AUDITORÍA DEL PROYECTO BÁSICO MODIFICADO Y DE EJECUCIÓN DEL NUEVO ESTADIO DEL VALENCIA C.F.

AUDITORIA DEL PROYECTO DE EJECUCIÓN DEL ESTADIO CORTES VALENCIANAS

El objeto del presente documento es la realización del trabajo de auditoría externa del proyecto de ejecución del estadio Cortes Valencianas, denominado *PROYECTO BÁSICO MODIFICADO y de EJECUCIÓN (Edición preliminar) NUEVO ESTADIO DEL VALENCIA C.F. Avd. Cortes Valencianas, SN 46015 Valencia*, firmado con fecha de octubre de 2024.

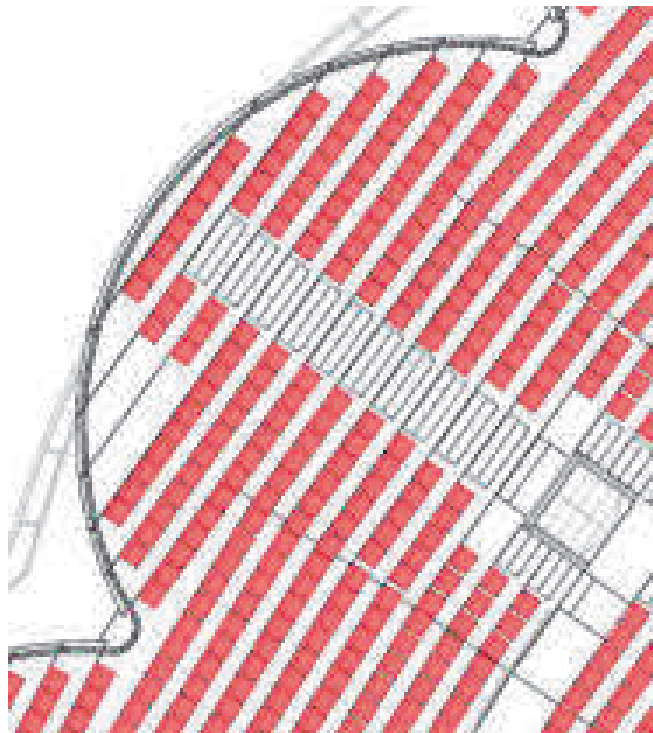
1. Se constata, tras medición gráfica en planos, que existen dibujadas las 70.044 localidades descritas en la memoria, con el siguiente desglose:

Incluso podría ser algo superior, puesto que, hay algunas zonas sin asientos, sobre todo en las gradas altas, por ejemplo:

3.1.4. COMPATIBILIDAD CON LA PISTA DE ATLETISMO

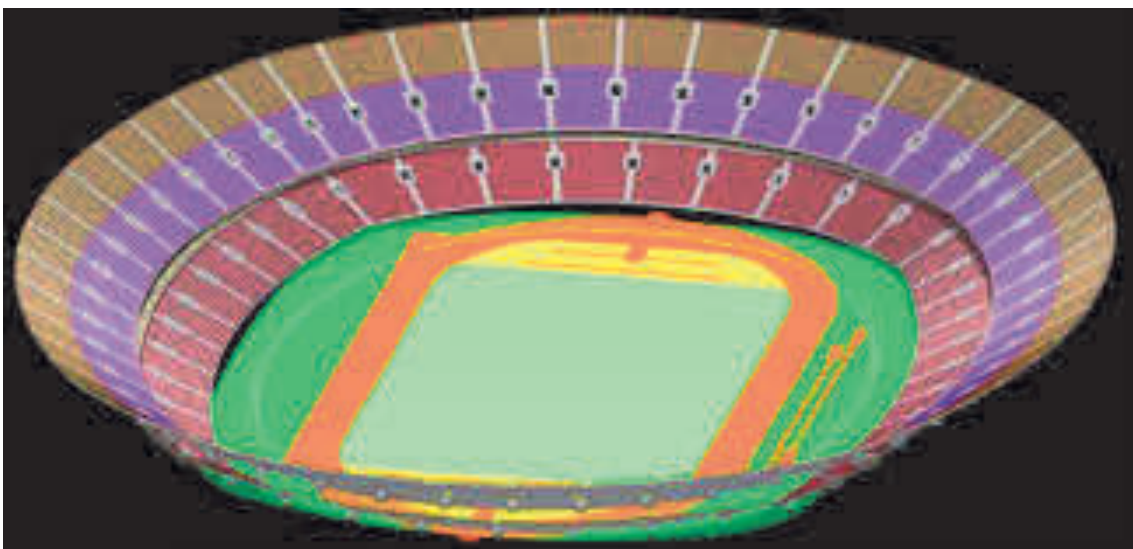
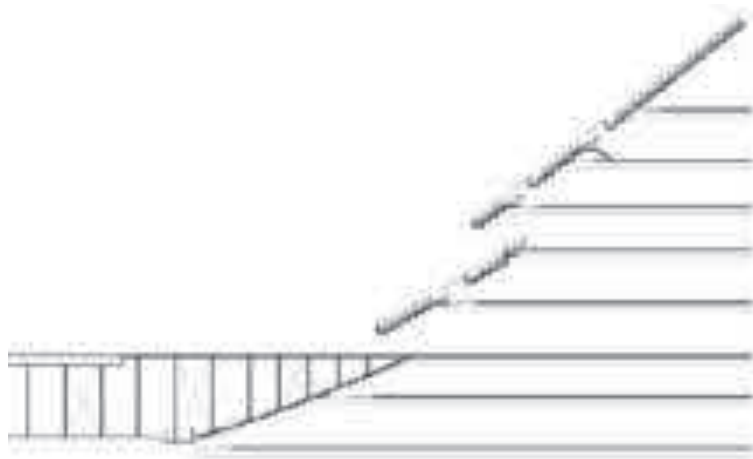
1. La auditoría ha comprobado que, el espacio generado con el sistema descrito es suficiente para albergar en una pista de atletismo del tamaño y características exigido por el mencionado organismo (IAAF, actual WA).
2. La solución arquitectónica, estructural y de instalaciones para la plataforma, tal y como se indica en la memoria del documento examinado, formará parte de otro proyecto, por lo que no se incluye el coste de la misma en el proyecto objeto de estudio ya que se trata de una instalación móvil.

ESTRUCTURA

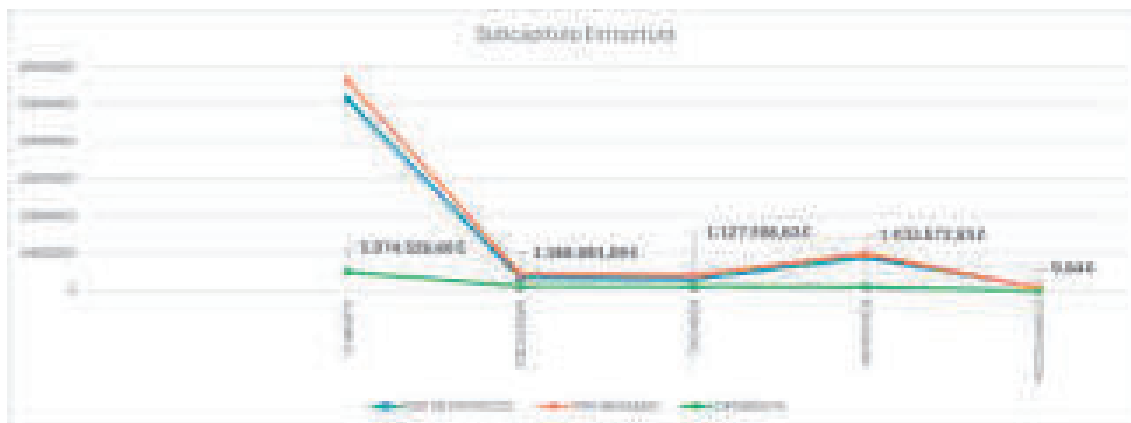
SUBCAPÍTULOS ESTRUCTURAS	PEM DE PROYECTO	PEM REVISADO	DIFERENCIA	%
CUBIERTA	51.301.655,61 €	56.376.182,21 €	5.074.526,60 €	10%
ESCALERAS	3.392.215,74 €	4.559.177,33 €	1.166.961,59 €	34%
FACHADA	3.025.583,08 €	4.153.181,71 €	1.127.598,63 €	37%
HORMIGÓN	9.049.196,64 €	10.082.769,47 €	1.033.572,83 €	11%
MISCELÁNEOS	841.143,76 €	841.143,80 €	0,04 €	0%
TOTAL ESTRUCTURAS	67.609.794,83 €	76.012.454,52 €	8.402.659,69 €

INSTALACIONES

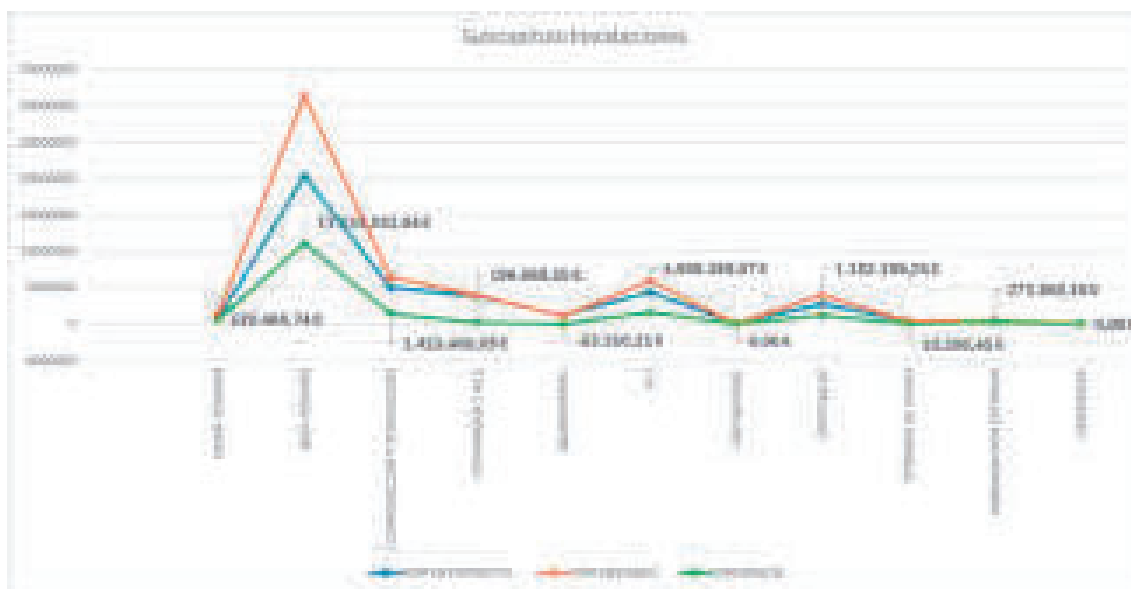
SUBCAPÍTULOS INSTALACIONES	PEM DE PROYECTO	PEM REVISADO	DIFERENCIA	%
MEDIA TENSIÓN	712.089,78 €	1.332.555,52 €	620.465,74 €	87%
BAJA TENSIÓN	20.322.908,92 €	31.361.940,96 €	11.039.032,04 €	54%
CLIMATIZACIÓN Y VENTILACIÓN	5.010.352,49 €	6.433.841,38 €	1.423.488,89 €	28%
FONTANERÍA Y ACS	3.752.355,93 €	3.951.224,48 €	198.868,55 €	5%
SANEAMIENTO	1.167.789,31 €	1.105.479,10 €	-62.310,21 €	-5%
PCI	4.362.706,60 €	5.972.095,67 €	1.609.389,07 €	37%
GAS NATURAL	94.402,27 €	94.402,27 €	0,00 €	0%
ESPECIALES	2.773.757,14 €	3.955.956,39 €	1.182.199,25 €	43%
TERRENO DE JUEGO	396.390,78 €	406.689,23 €	10.298,45 €	3%
URBANIZACIÓN EXTERIOR	216.409,28 €	488.264,38 €	271.855,10 €	126%
GENERALES	103.507,49 €	103.507,49 €	0,00 €	0%
TOTAL INSTALACIONES	38.912.669,99 €	55.205.956,86 €	16.293.286,87 €
